საექსპერტო დასკვნა

ქ. თბილისი, ქუჩა ჯიქია N9 ს/კ 01.14.05.005.121 საკადასტრო ერთეულზე საპროექტო მრავალბინიანი საცხოვრებელი სახლის არქიტექტურული პროექტის შესაბამისობაზე საქართველოს მთავრობის 2016 წლის 28 იანვრის #41 დადგენილებასთან, ტექნიკური რეგლამენტის - "შენობა-ნაგებობის უსაფრთხოების წესების" - დამტკიცების თაობაზე.

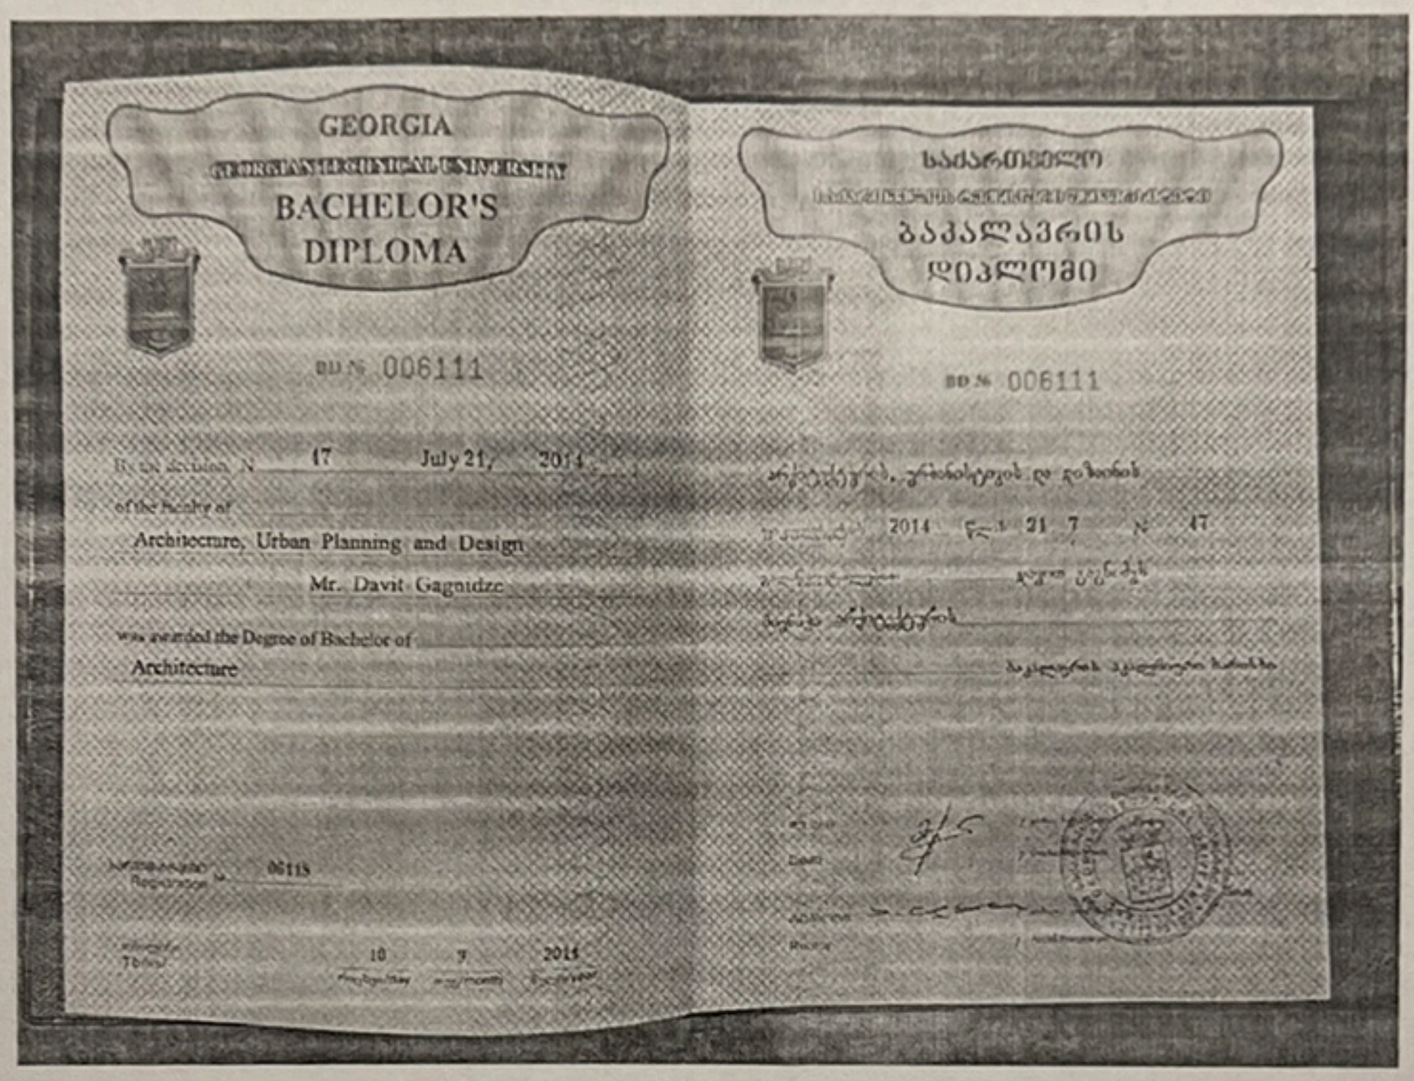
- საავტომობილო გზების მოხვევის რადიუსი აკმაყოფილებს წესების 406.9.4.2 ქვეთავის მოთხოვნებს.

- ავტოსადგომების ზომები, განლაგებისა და გასასვლელების მიმართ მოთხოვნები განსაზღვრულია წესების 406.9.4.3.1 ცხრილის მიხედვით და აკმაყოფილებს მის მოთხოვნებს.

- წესების 406.9.2.4 ქვეთავის მიხედვით მოწყობილია მისაწვდომი ავტოსადგომი, რომლებიც დაგეგმარებულია ICC A117.1-ის ნორმების მიხედვით.

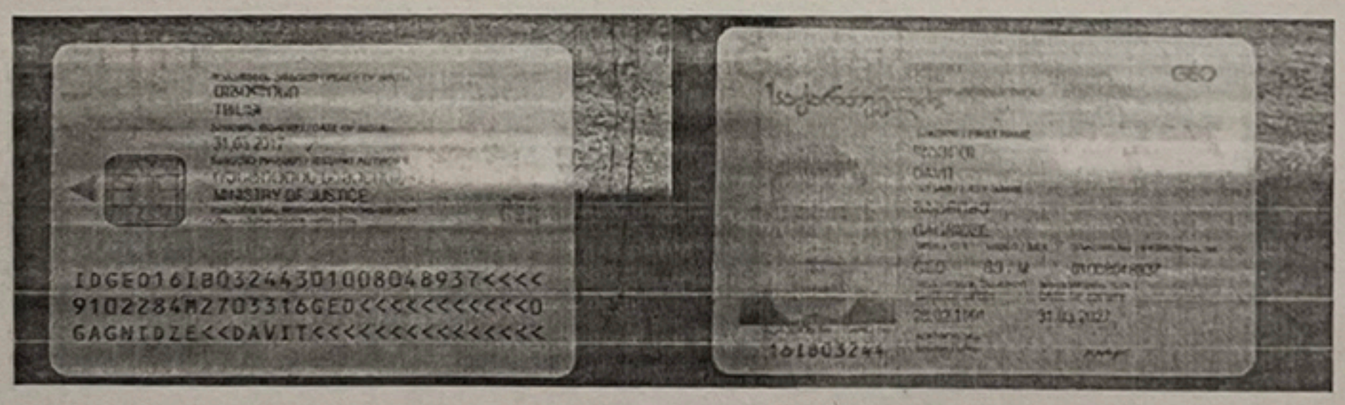
- საზოგადოებრივი გზიდან ავტოსადგომის იატაკი მდებარეობს 1.0 ნიშნულზე.რომელიც დაგეგმარებული წესების მიხედვით.

- -6.40 ნიშნულზე განთავსებული ავტოსადგომი არის მთლიანად გახსნილი 1-4 ფასადის მხრიდან. ასევე ე-გ და 1-2 ღერძებს შორის გადახურვის ფილაზე მოწყობილია ღიობები, რომელიც უზრუნველყოფს სივრცის ბუნებრივ განიავებას. შესაბამისად, აღნიშნული დაკავებულობა არ საჭიროებს განიავების ხელოვნური სისტემის მოწყობას. ზემოაღნისნულიდან გამომდინარე ,ექსპერტის აზრით, არსებული პირობები აკმაყოფილებს წესების მოთხოვნებს.
